Notat

Vår referanse
25/15590- 18

Dato
30.09.2025

Emne: Kommuneoverlegens uttalelse til tomtealternativer – Endring av skolestruktur for Sandefjord sentrum og øst

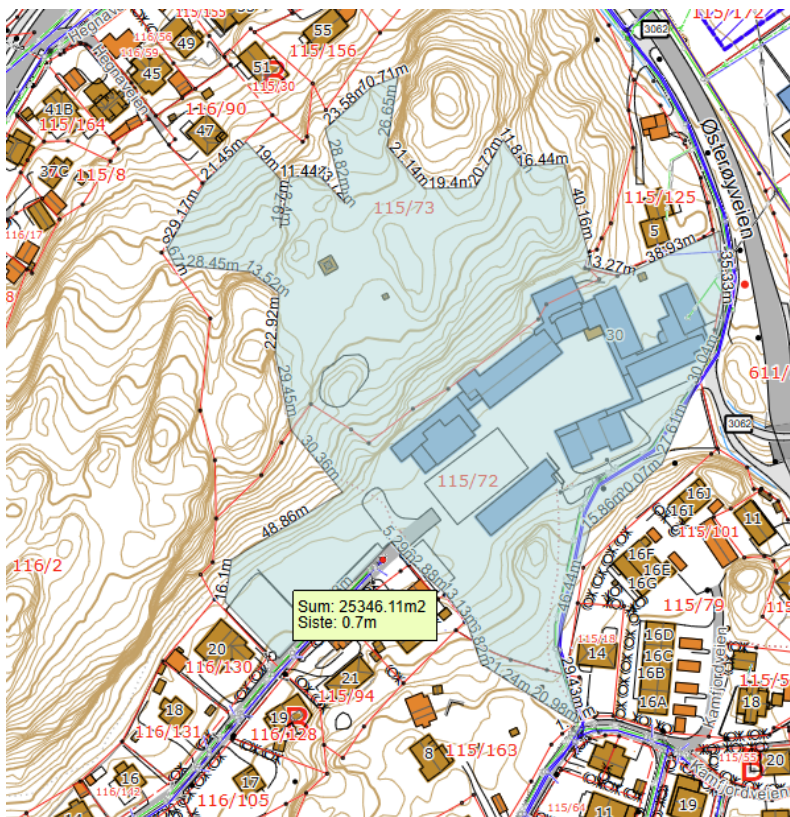
Det bør vurderes hvorvidt utbygging av skole på tomten vil medføre ulempe for ungdomsskolen som mister tilleggsareal.

Etter vår utregning har Breidablikk ungdomsskole tilstrekkelig størrelse på utearealet ut fra foreslått arealnorm i høringsutkastet (Tomtestørrelse: 21 862 kvm – byggets fotavtrykk 3629 kvm – paviljongens fotavtrykk 464 kvm – parkeringsplass ca. 1382 kvm = 16 387 kvm / 420 elever = 39 kvm per elev). Det bør likevel vurderes om det er en ulempe for skolen å miste aktivitetsmulighetene på tilleggsarealet, som fotballbane og annet klatreutstyr, og om Breidablikk ungdomsskole bør kompenseres med flere aktivitetsmuligheter på eget uteområde.

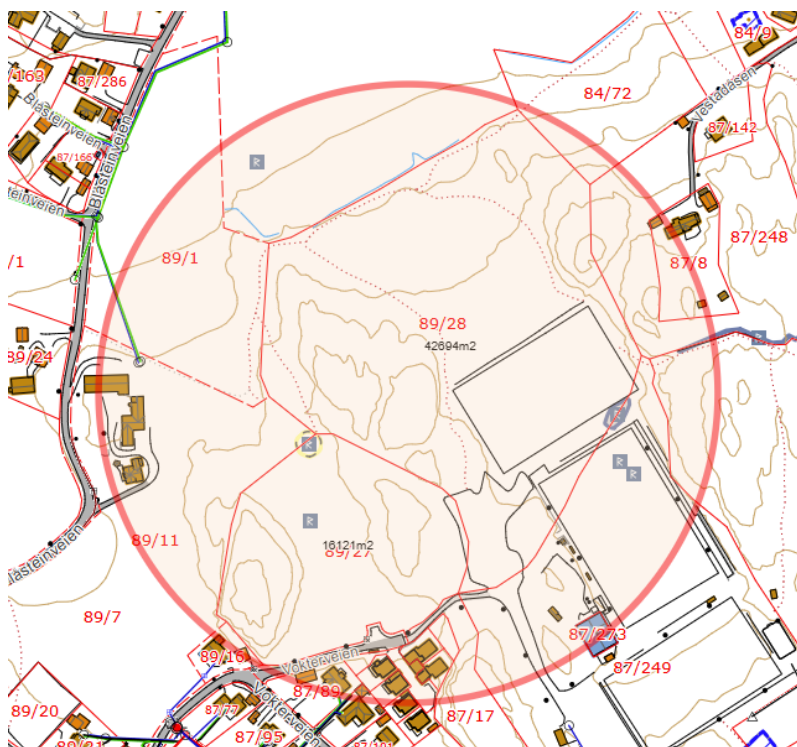
Deler av tomtens nord-østlige begrensnings ligger i gul støysone for vegtrafikkstøy. Her må det utføres avbøtende tiltak som gir tilfredsstillende støyforhold, jf.

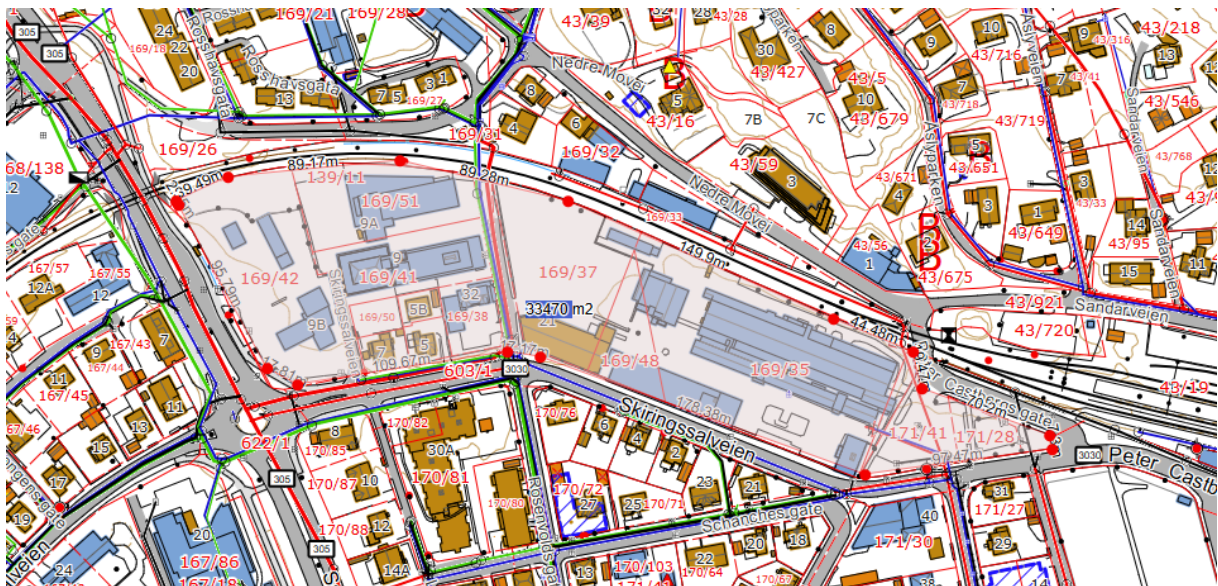
På tomten Høgenhall vil det være nødvendig å vurdere tilstrekkelig sikring av skrenter og høydeforskjeller.

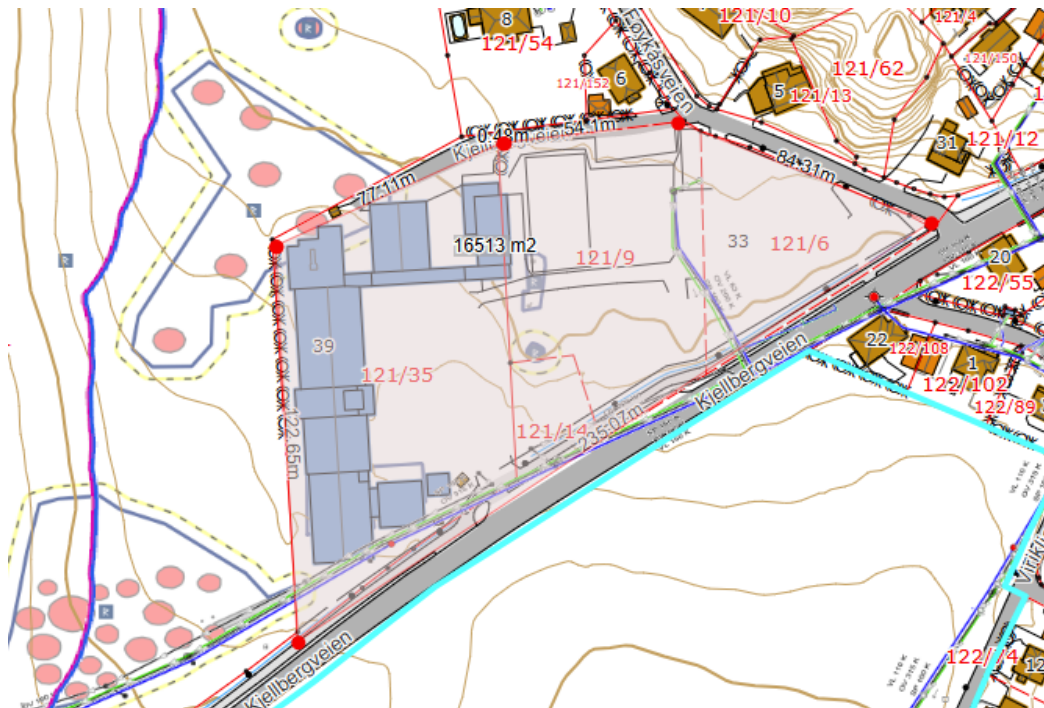
Avhengig av skolebyggets fotavtrykk, plassering av parkeringsplass og annet areal som ikke er egnet for opphold og lek, vil det mulig være plass til et elevantall på over 500 elever på tomten til Mosserød skole.

En slik økning i antall elever vil imidlertid kreve en utbygging av skolen. En utvidelse vil trolig kreve utbygging i høyden for å opprettholde tilstrekkelig størrelse på utearealet, da det ikke er tilgjengelig areal i nærheten av skolen.

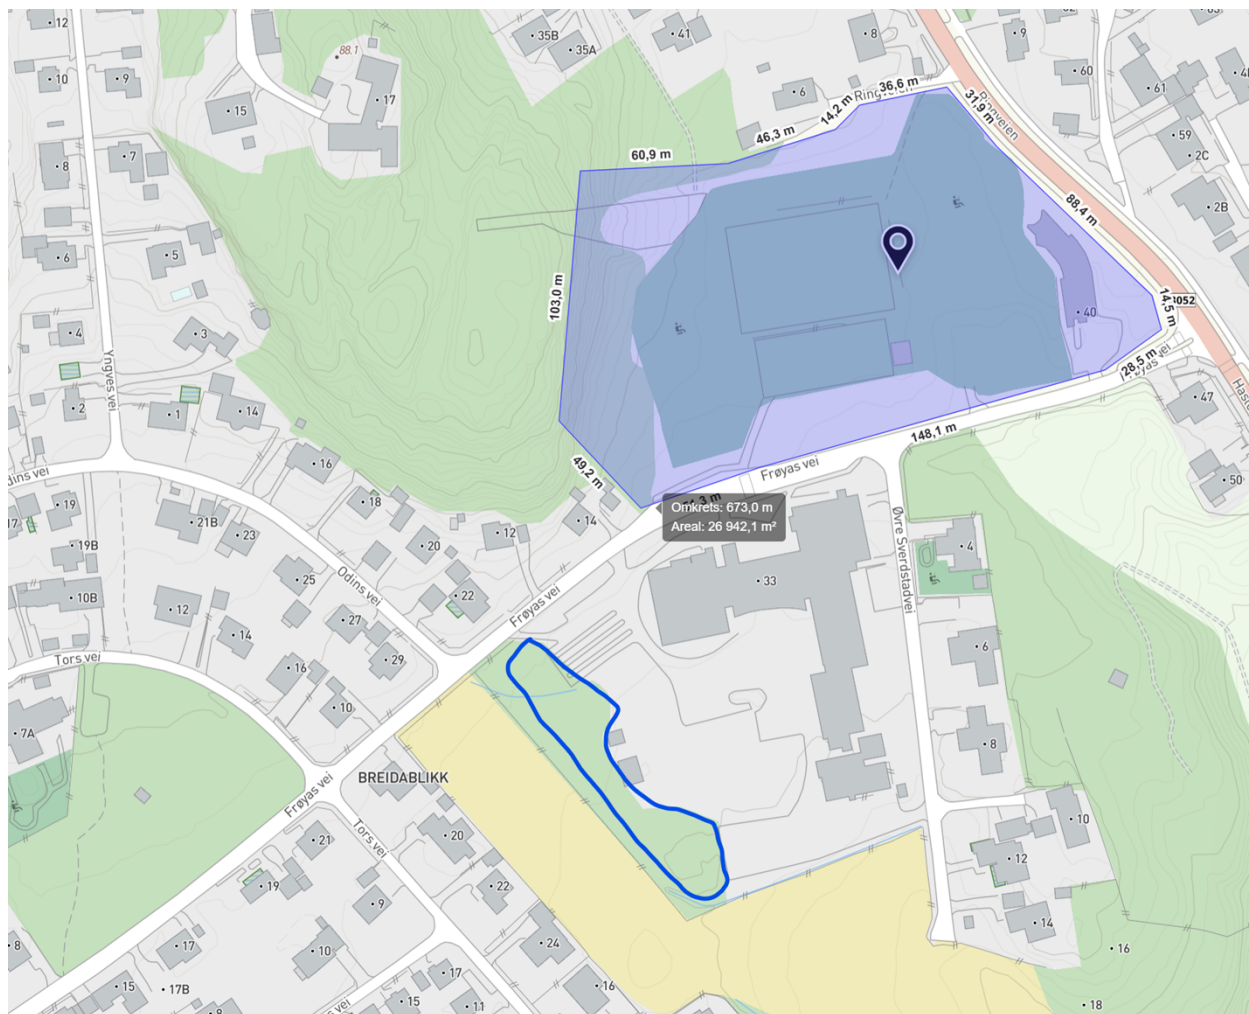
Tomtealternativ Breidablikk, tett inntil Breidablikk ungdomsskole, vil medføre noen klare ulemper:

1. **Størrelse og kompleksitet,**
 - a. Et stort skoleområde, barne- og ungdomsskole sammen, blir uoversiktlig og vil kunne virke skremmende på de på de yngste barna.
